**Oggetto:** [ID: 8384] (V00889) Procedura di Verifica di assoggettabilità a V.I.A. statale, ai sensi dell'art. 19 del D. Lgs. 152/2006, integrata con la Valutazione di incidenza, di cui all'art. 5 del D.P.R. 357/1997, e verifica del Piano di Utilizzo, ai sensi dell'art. 9 del D.P.R. 120/2017. Progetto "S.S. 4 "Salaria". Interventi di adeguamento del tratto della S.S. 4 "Salaria" in località Mozzano". Proponente: Società Anas S.p.A. Struttura Territoriale Marche. **Trasmissione Osservazioni.**

**Oggetto:** [ID: 8384] (V00889) Procedura di Verifica di assoggettabilità a VIA statale, ai sensi dell'art.19 del D.lgs. 152/2006, relativa al progetto denominato "S.S. 4 "Salaria". *Interventi di adeguamento del tratto della S.S. 4 "Salaria" in località Mozzano*". Proponente: Società Anas S.p.A. Struttura Territoriale Marche.

## RELAZIONE ISTRUTTORIA

**NUOVO PONTE SUL TORRENTE FLUVIONE: PLANIMETRIA E PROSPETTO**

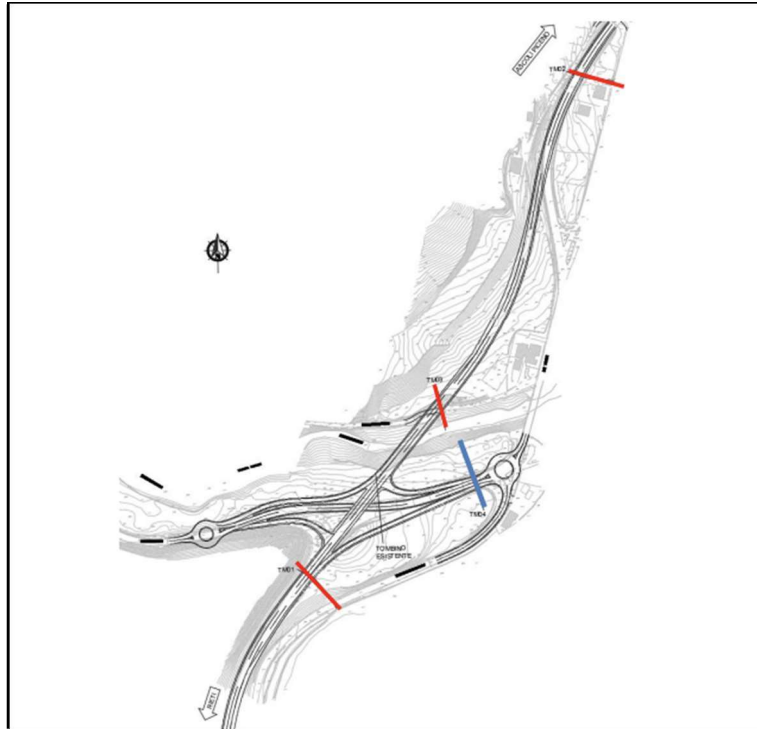
Questo Settore deve evidenziare che nella fase di cantiere sarà prevista un'area denominata CO-3, dove verrà messa in stazione una gru (per una durata di 126 gg) all'interno dell'alveo del Torrente Fluvione. Complessivamente l'ingombro in alveo durerà 1/4 del periodo totale dell'intera durata dei lavori circa 500 giorni. Il proponente, nella documentazione integrativa trasmessa dichiara, che gli ulteriori specifici approfondimenti legati alla dinamica della fase di costruzione saranno integrati in fase di progettazione esecutiva. Inoltre precisa che la progettazione definitiva, data la temporaneità dell'attività in alveo nella fase di costruzione, ha caratterizzato gli aspetti idraulici del Torrente Fluvione nella situazione ante e post operam dell'alveo.

Altra criticità da approfondire riguarda l'area CO\_3, a ridosso della sponda sinistra del Fluvione, nella quale viene posizionata una gru. Occorre tenere conto della diminuzione della sezione di deflusso generata dalla struttura.

1.1. Considerata la collocazione della gru, prevista nell'area CO\_3, sarà necessario:

- verificare idraulicamente il risalto idraulico prodotto dal restringimento dell'alveo del Torrente Fluvione, nel periodo del cantiere, in corrispondenza di eventi di piena con TR 200 anni;
- dettagliare la sistemazione del tratto del Fluvione interessato al termine dei lavori, verificando la stabilità delle opere di sistemazione previste;

- la presenza in alveo del Torrente Fluvione della gru, nell'area di cantiere denominata CO-3, per una durata di 126 gg (durata maggiore di 4 mesi);
- la riduzione della sezione di deflusso che si determinerà nell'alveo, per la presenza della struttura temporanea;
- il regime torrentizio del T. Fluvione, con sezioni a monte caratterizzate da elevata velocità del flusso (così come attestato dalle verifiche idrauliche prodotte nelle fasi ante e post operam).

Pertanto permane la necessità di valutare gli incrementi dei livelli liquidi attesi per il transito di portate aventi TR 50, 100 e 200 anni, secondo quanto previsto dall'ex Autorità di Bacino Interregionale del Fiume Tronto, nella metodologia di classificazione delle aree esondabili.

**Tuttavia considerato che il proponente intende eseguire tali verifiche nella fase di progettazione esecutiva, dovrà preliminarmente, essere definito un piano contenente le necessarie azioni preventive, al fine di scongiurare un incremento del rischio idraulico già presente come ELEVATO nelle aree adiacenti.**

**LOCALIZZAZIONE AREE DI CANTIERE**

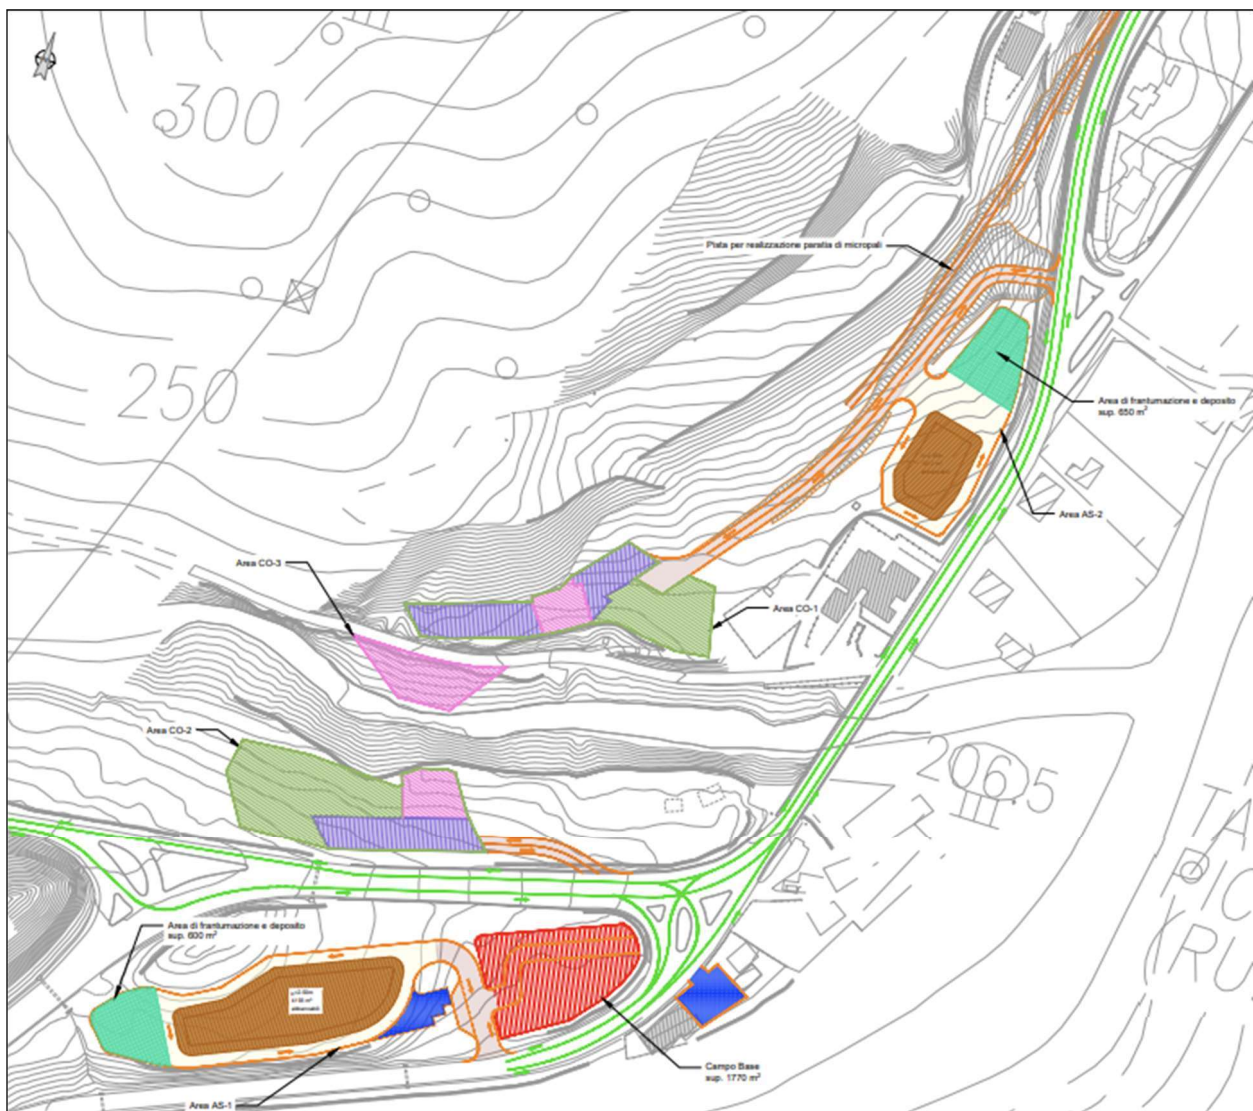
- Nonostante le criticità determinate dalle caratteristiche della sponda, si prende atto che non esistono alternative percorribili per la collocazione della gru, rispetto all'area CO\_3. sarà necessario comunque:

- verificare idraulicamente il risalito idraulico prodotto dal restringimento dell'alveo del Torrente Fluvione nel periodo del cantiere, in corrispondenza di eventi di piena;

Si richiedono alcuni chiarimenti in merito alla gestione delle acque derivanti dalle attività di frantumazione, lavaggio piazzali e lavaggio delle ruote dei mezzi, durante la fase di cantiere.

Non è stato indicato dove avvenga l'attingimento, né come vengano trattate le acque di lavorazione prodotte, in particolare nelle fasi di getto del cls e di lavaggio delle betoniere.
